Frågor och yttranden från analys av OX2 Samrådsinformation gällande Trollugnsberget. Bilaga 1. Analys av Fotomontage.

Diarienummer 14456-2022

Analys av informationen i samrådsunderlaget: Bilaga-Fotomontage.pdf

Smedjebacken 2022-12-29

Trollugnsberget - Lövmarken Trollugnen - OX2 295 m höga vindkraftverk

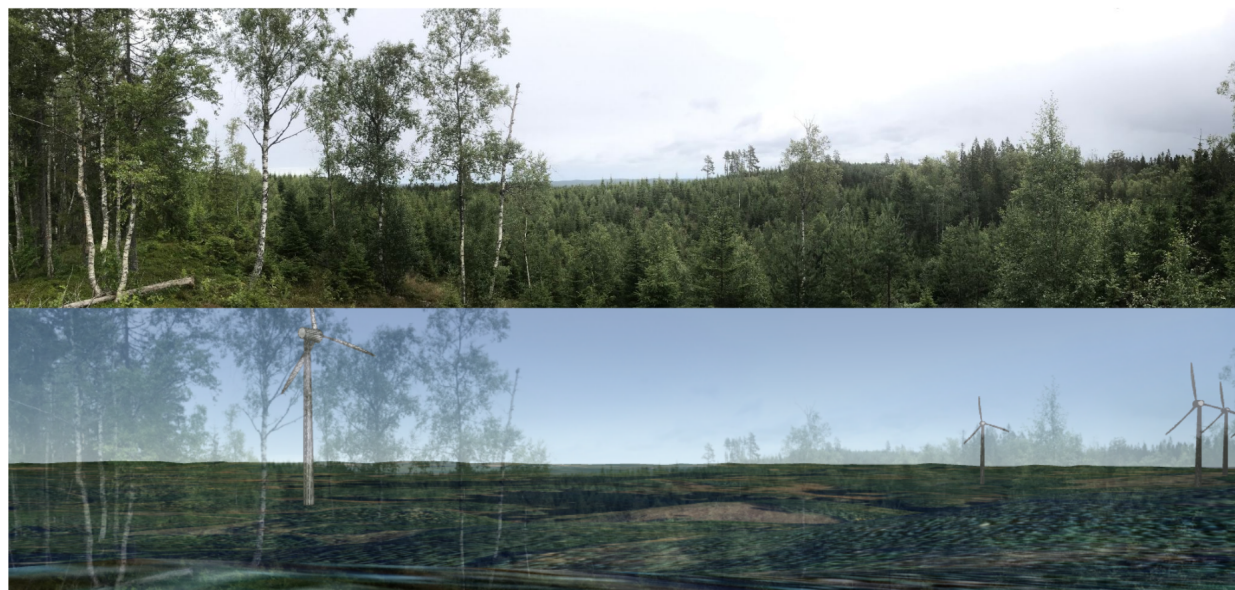
7. Sidan 12: Fotopunkt 10, Lövmarken

Fråga 7. Fotomontaget är positionerat till bolagets fördel och förskönar intrycket. Synbarheten är mycket stor på detta populära turistmål. Ca 100 m norr på vandringsleden ut ser det ut så här:

Trollugnsberget - Kybacken - OX2 295 m höga vindkraftverk

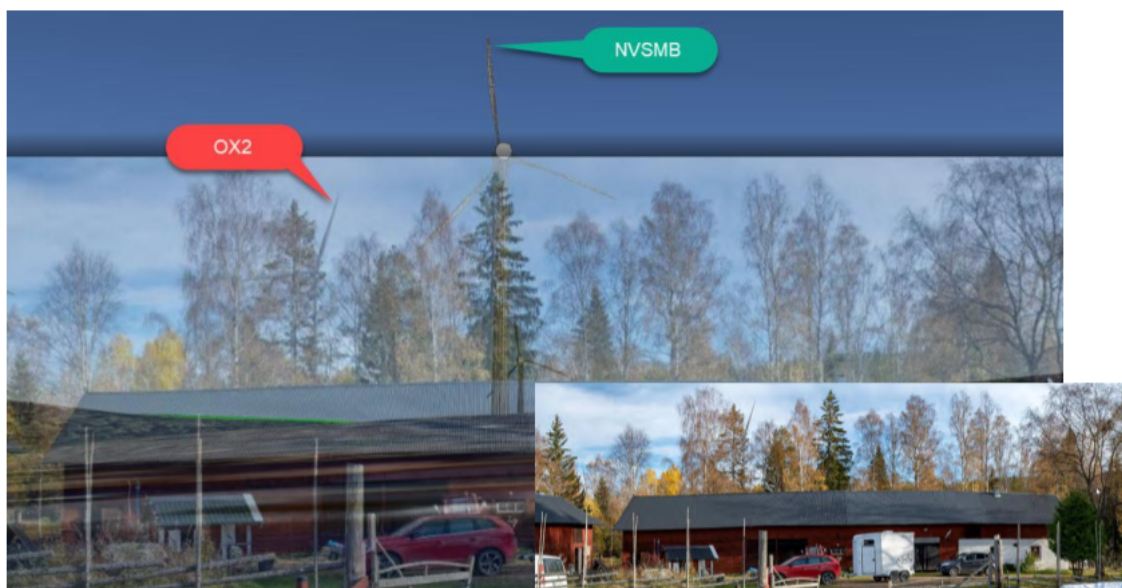
9. Sidan 16: Fotopunkt 12, Kybacken

Fråga 9. Fotomontaget är felaktigt. Synbarheten är mycket stor
